Memorando  
DSH-0525-2022

**ASUNTO :** Envío de informe técnico de revisión documental al EslA categoría II, titulado “URBANIZACIÓN LOS TUCANES DE CERRO AZUL”.

INFORME TÉCNICO No. DSH-053-2022

REVISIÓN DEL EIA DEL PROYECTO DENOMINADO  
“URBANIZACIÓN LOS TUCANES DE CERRO AZUL”

ZONA DE PROTECCIÓN - PROYECTO LOS TUCANES

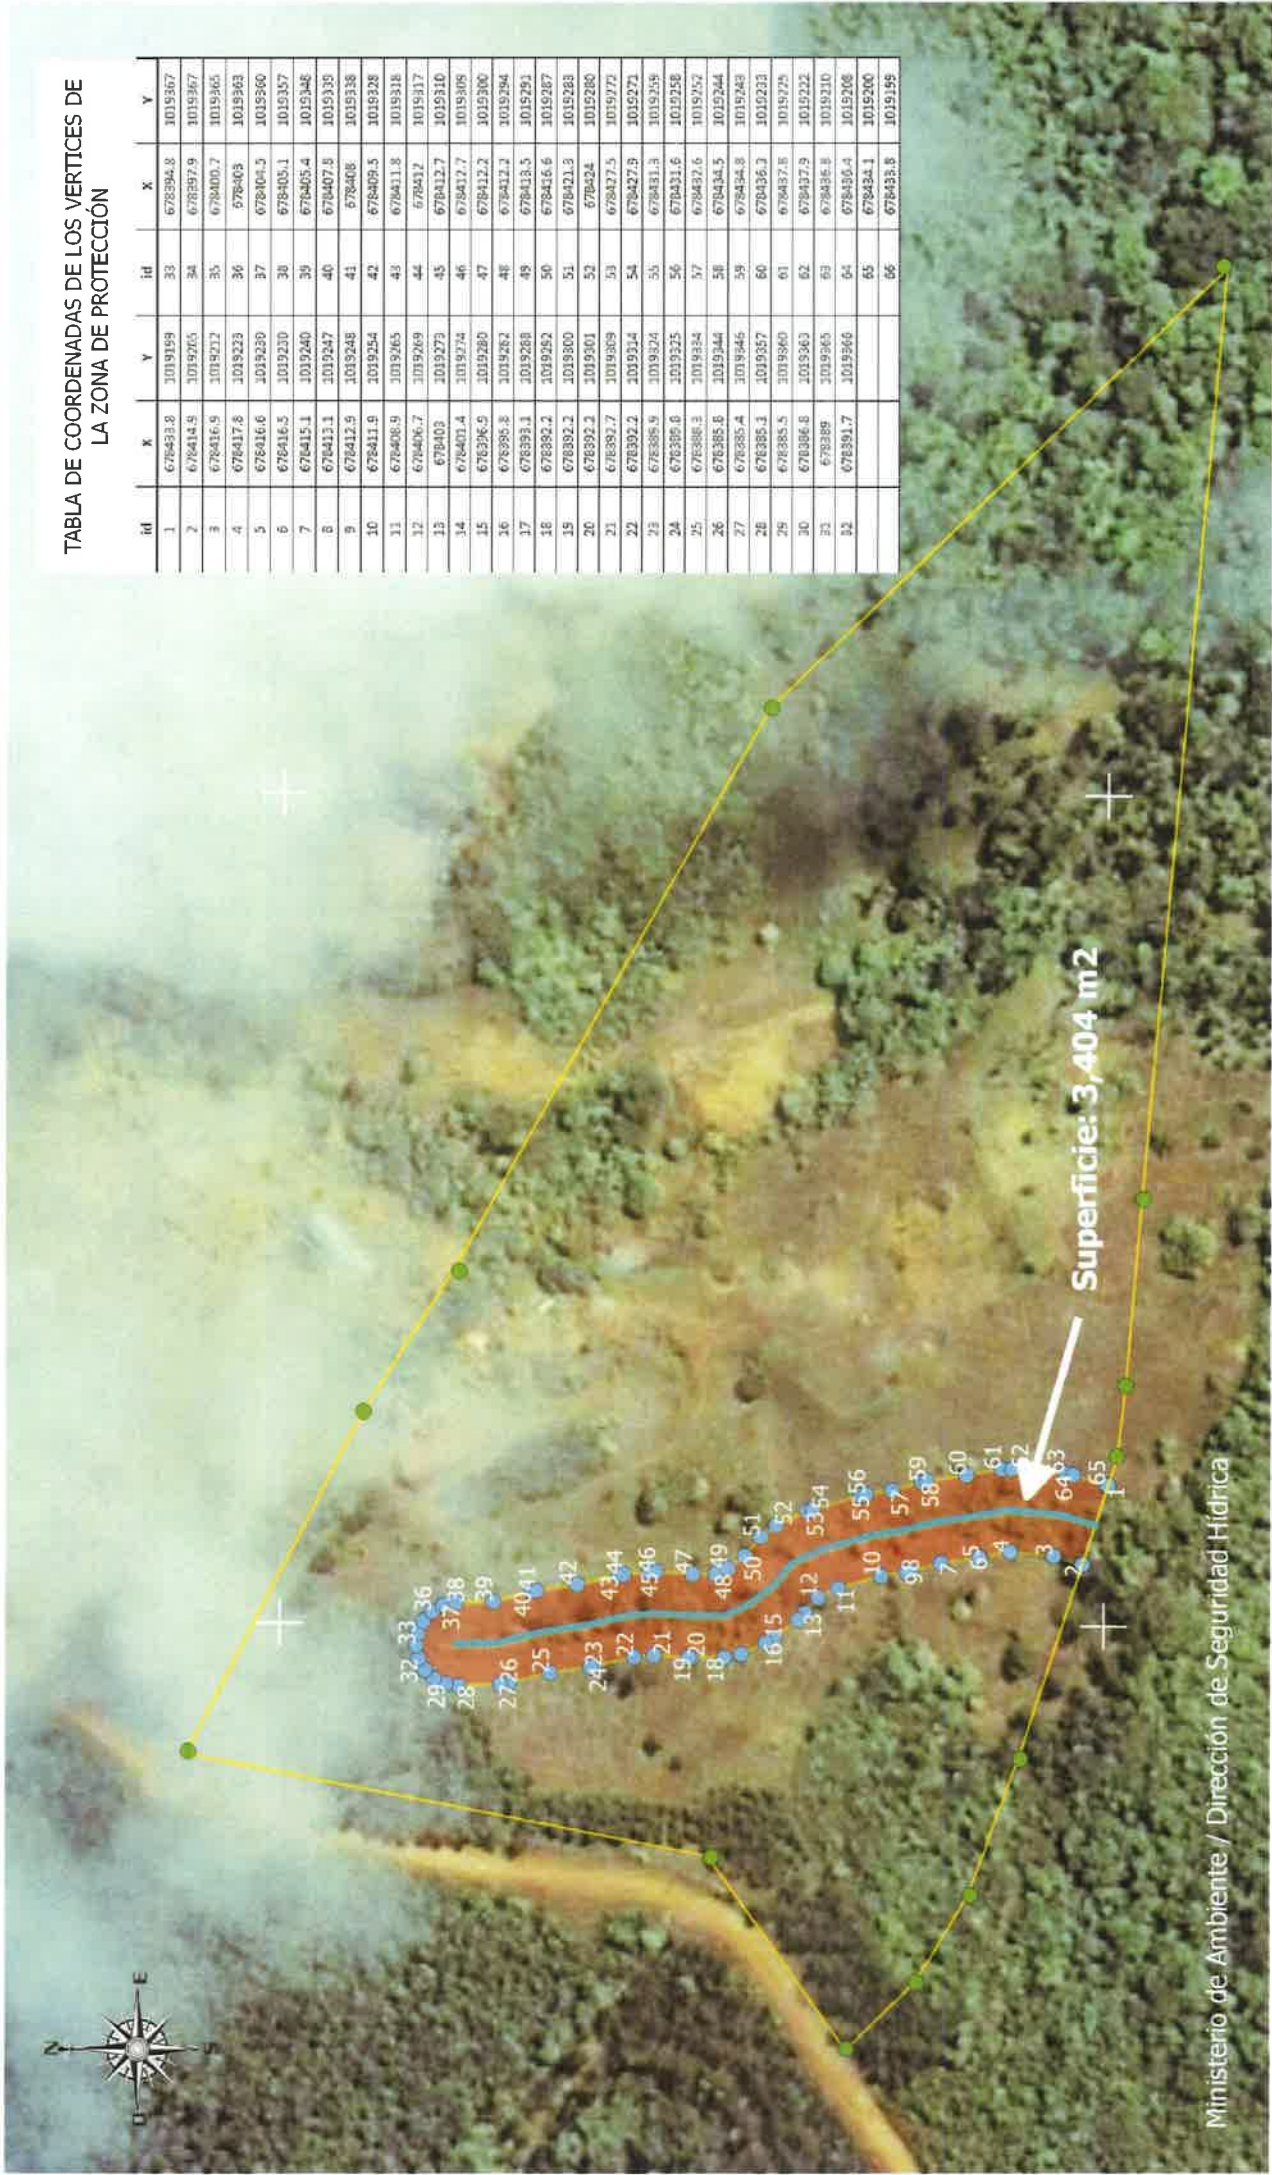
En la página 59 del EsIA, en el punto 6.6. **Hidrología**, se menciona que “Dentro del área de influencia directa del proyecto, se encuentran dos (2) depresiones naturales existentes”, **de acuerdo a la imagen de satélite adjunta a este informe**, dentro de este polígono se encuentra la quebrada sin nombre, de flujo estacional y de orden 5.

Para la quebrada sin nombre, evidenciada en la imagen satelital adjunto a este informe, se debe cumplir con la zona de protección descrita en la Ley No.1 de 3 de febrero de 1994 “Por el cual se establece la Legislación Forestal en la República de Panamá y dictan otras disposiciones”.

Se evidencia la existencia de la quebrada sin nombre, de orden 5, tributaria del río Utivé, perteneciente a la sub cuenca hidrográfica de Cabobré – Utivé, dentro del área del polígono propuesto para el denominado proyecto “**URBANIZACIÓN LOS TUCANES DE CERRO AZUL**”, ver imagen de satélite adjunta a este informe.

*Se requiere ampliar la información sobre la quebrada sin nombre (nacimiento, trayectoria y estado de conservación), evidenciada en la imagen de satélite adjunta a este informe, a través de una inspección de campo por parte del personal del Área de Seguridad Hídrica de MiAMBIENTE en Panamá Metropolitana.*

- **Se requiere ampliar la información sobre la quebrada sin nombre**, evidenciada en la imagen de satélite adjunta a este informe, a través de una inspección de campo por parte del personal del Área de Seguridad Hídrica de MiAMBIENTE en Panamá Metropolitana.

- **Indicar al promotor** que en cumplimiento del artículo 23 de la Ley No.1 de 3 de febrero de 1994 “Por el cual se establece la Legislación Forestal en la República de Panamá y dictan otras disposiciones”, el promotor debe dejar a ambos lados de las fuente hídrica una franja de bosque igual o mayor al ancho del cauce, que en ningún caso será menor de diez (10) metros. La zona de protección de tres mil cuatrocientos cuatro metros cuadrados (**3,404 m<sup>2</sup>**), está determinada por las coordenadas plasmadas en el mapa de **ZONA DE PROTECCIÓN – PROYECTO LOS TUCANES** (adjunto a este informe técnico).
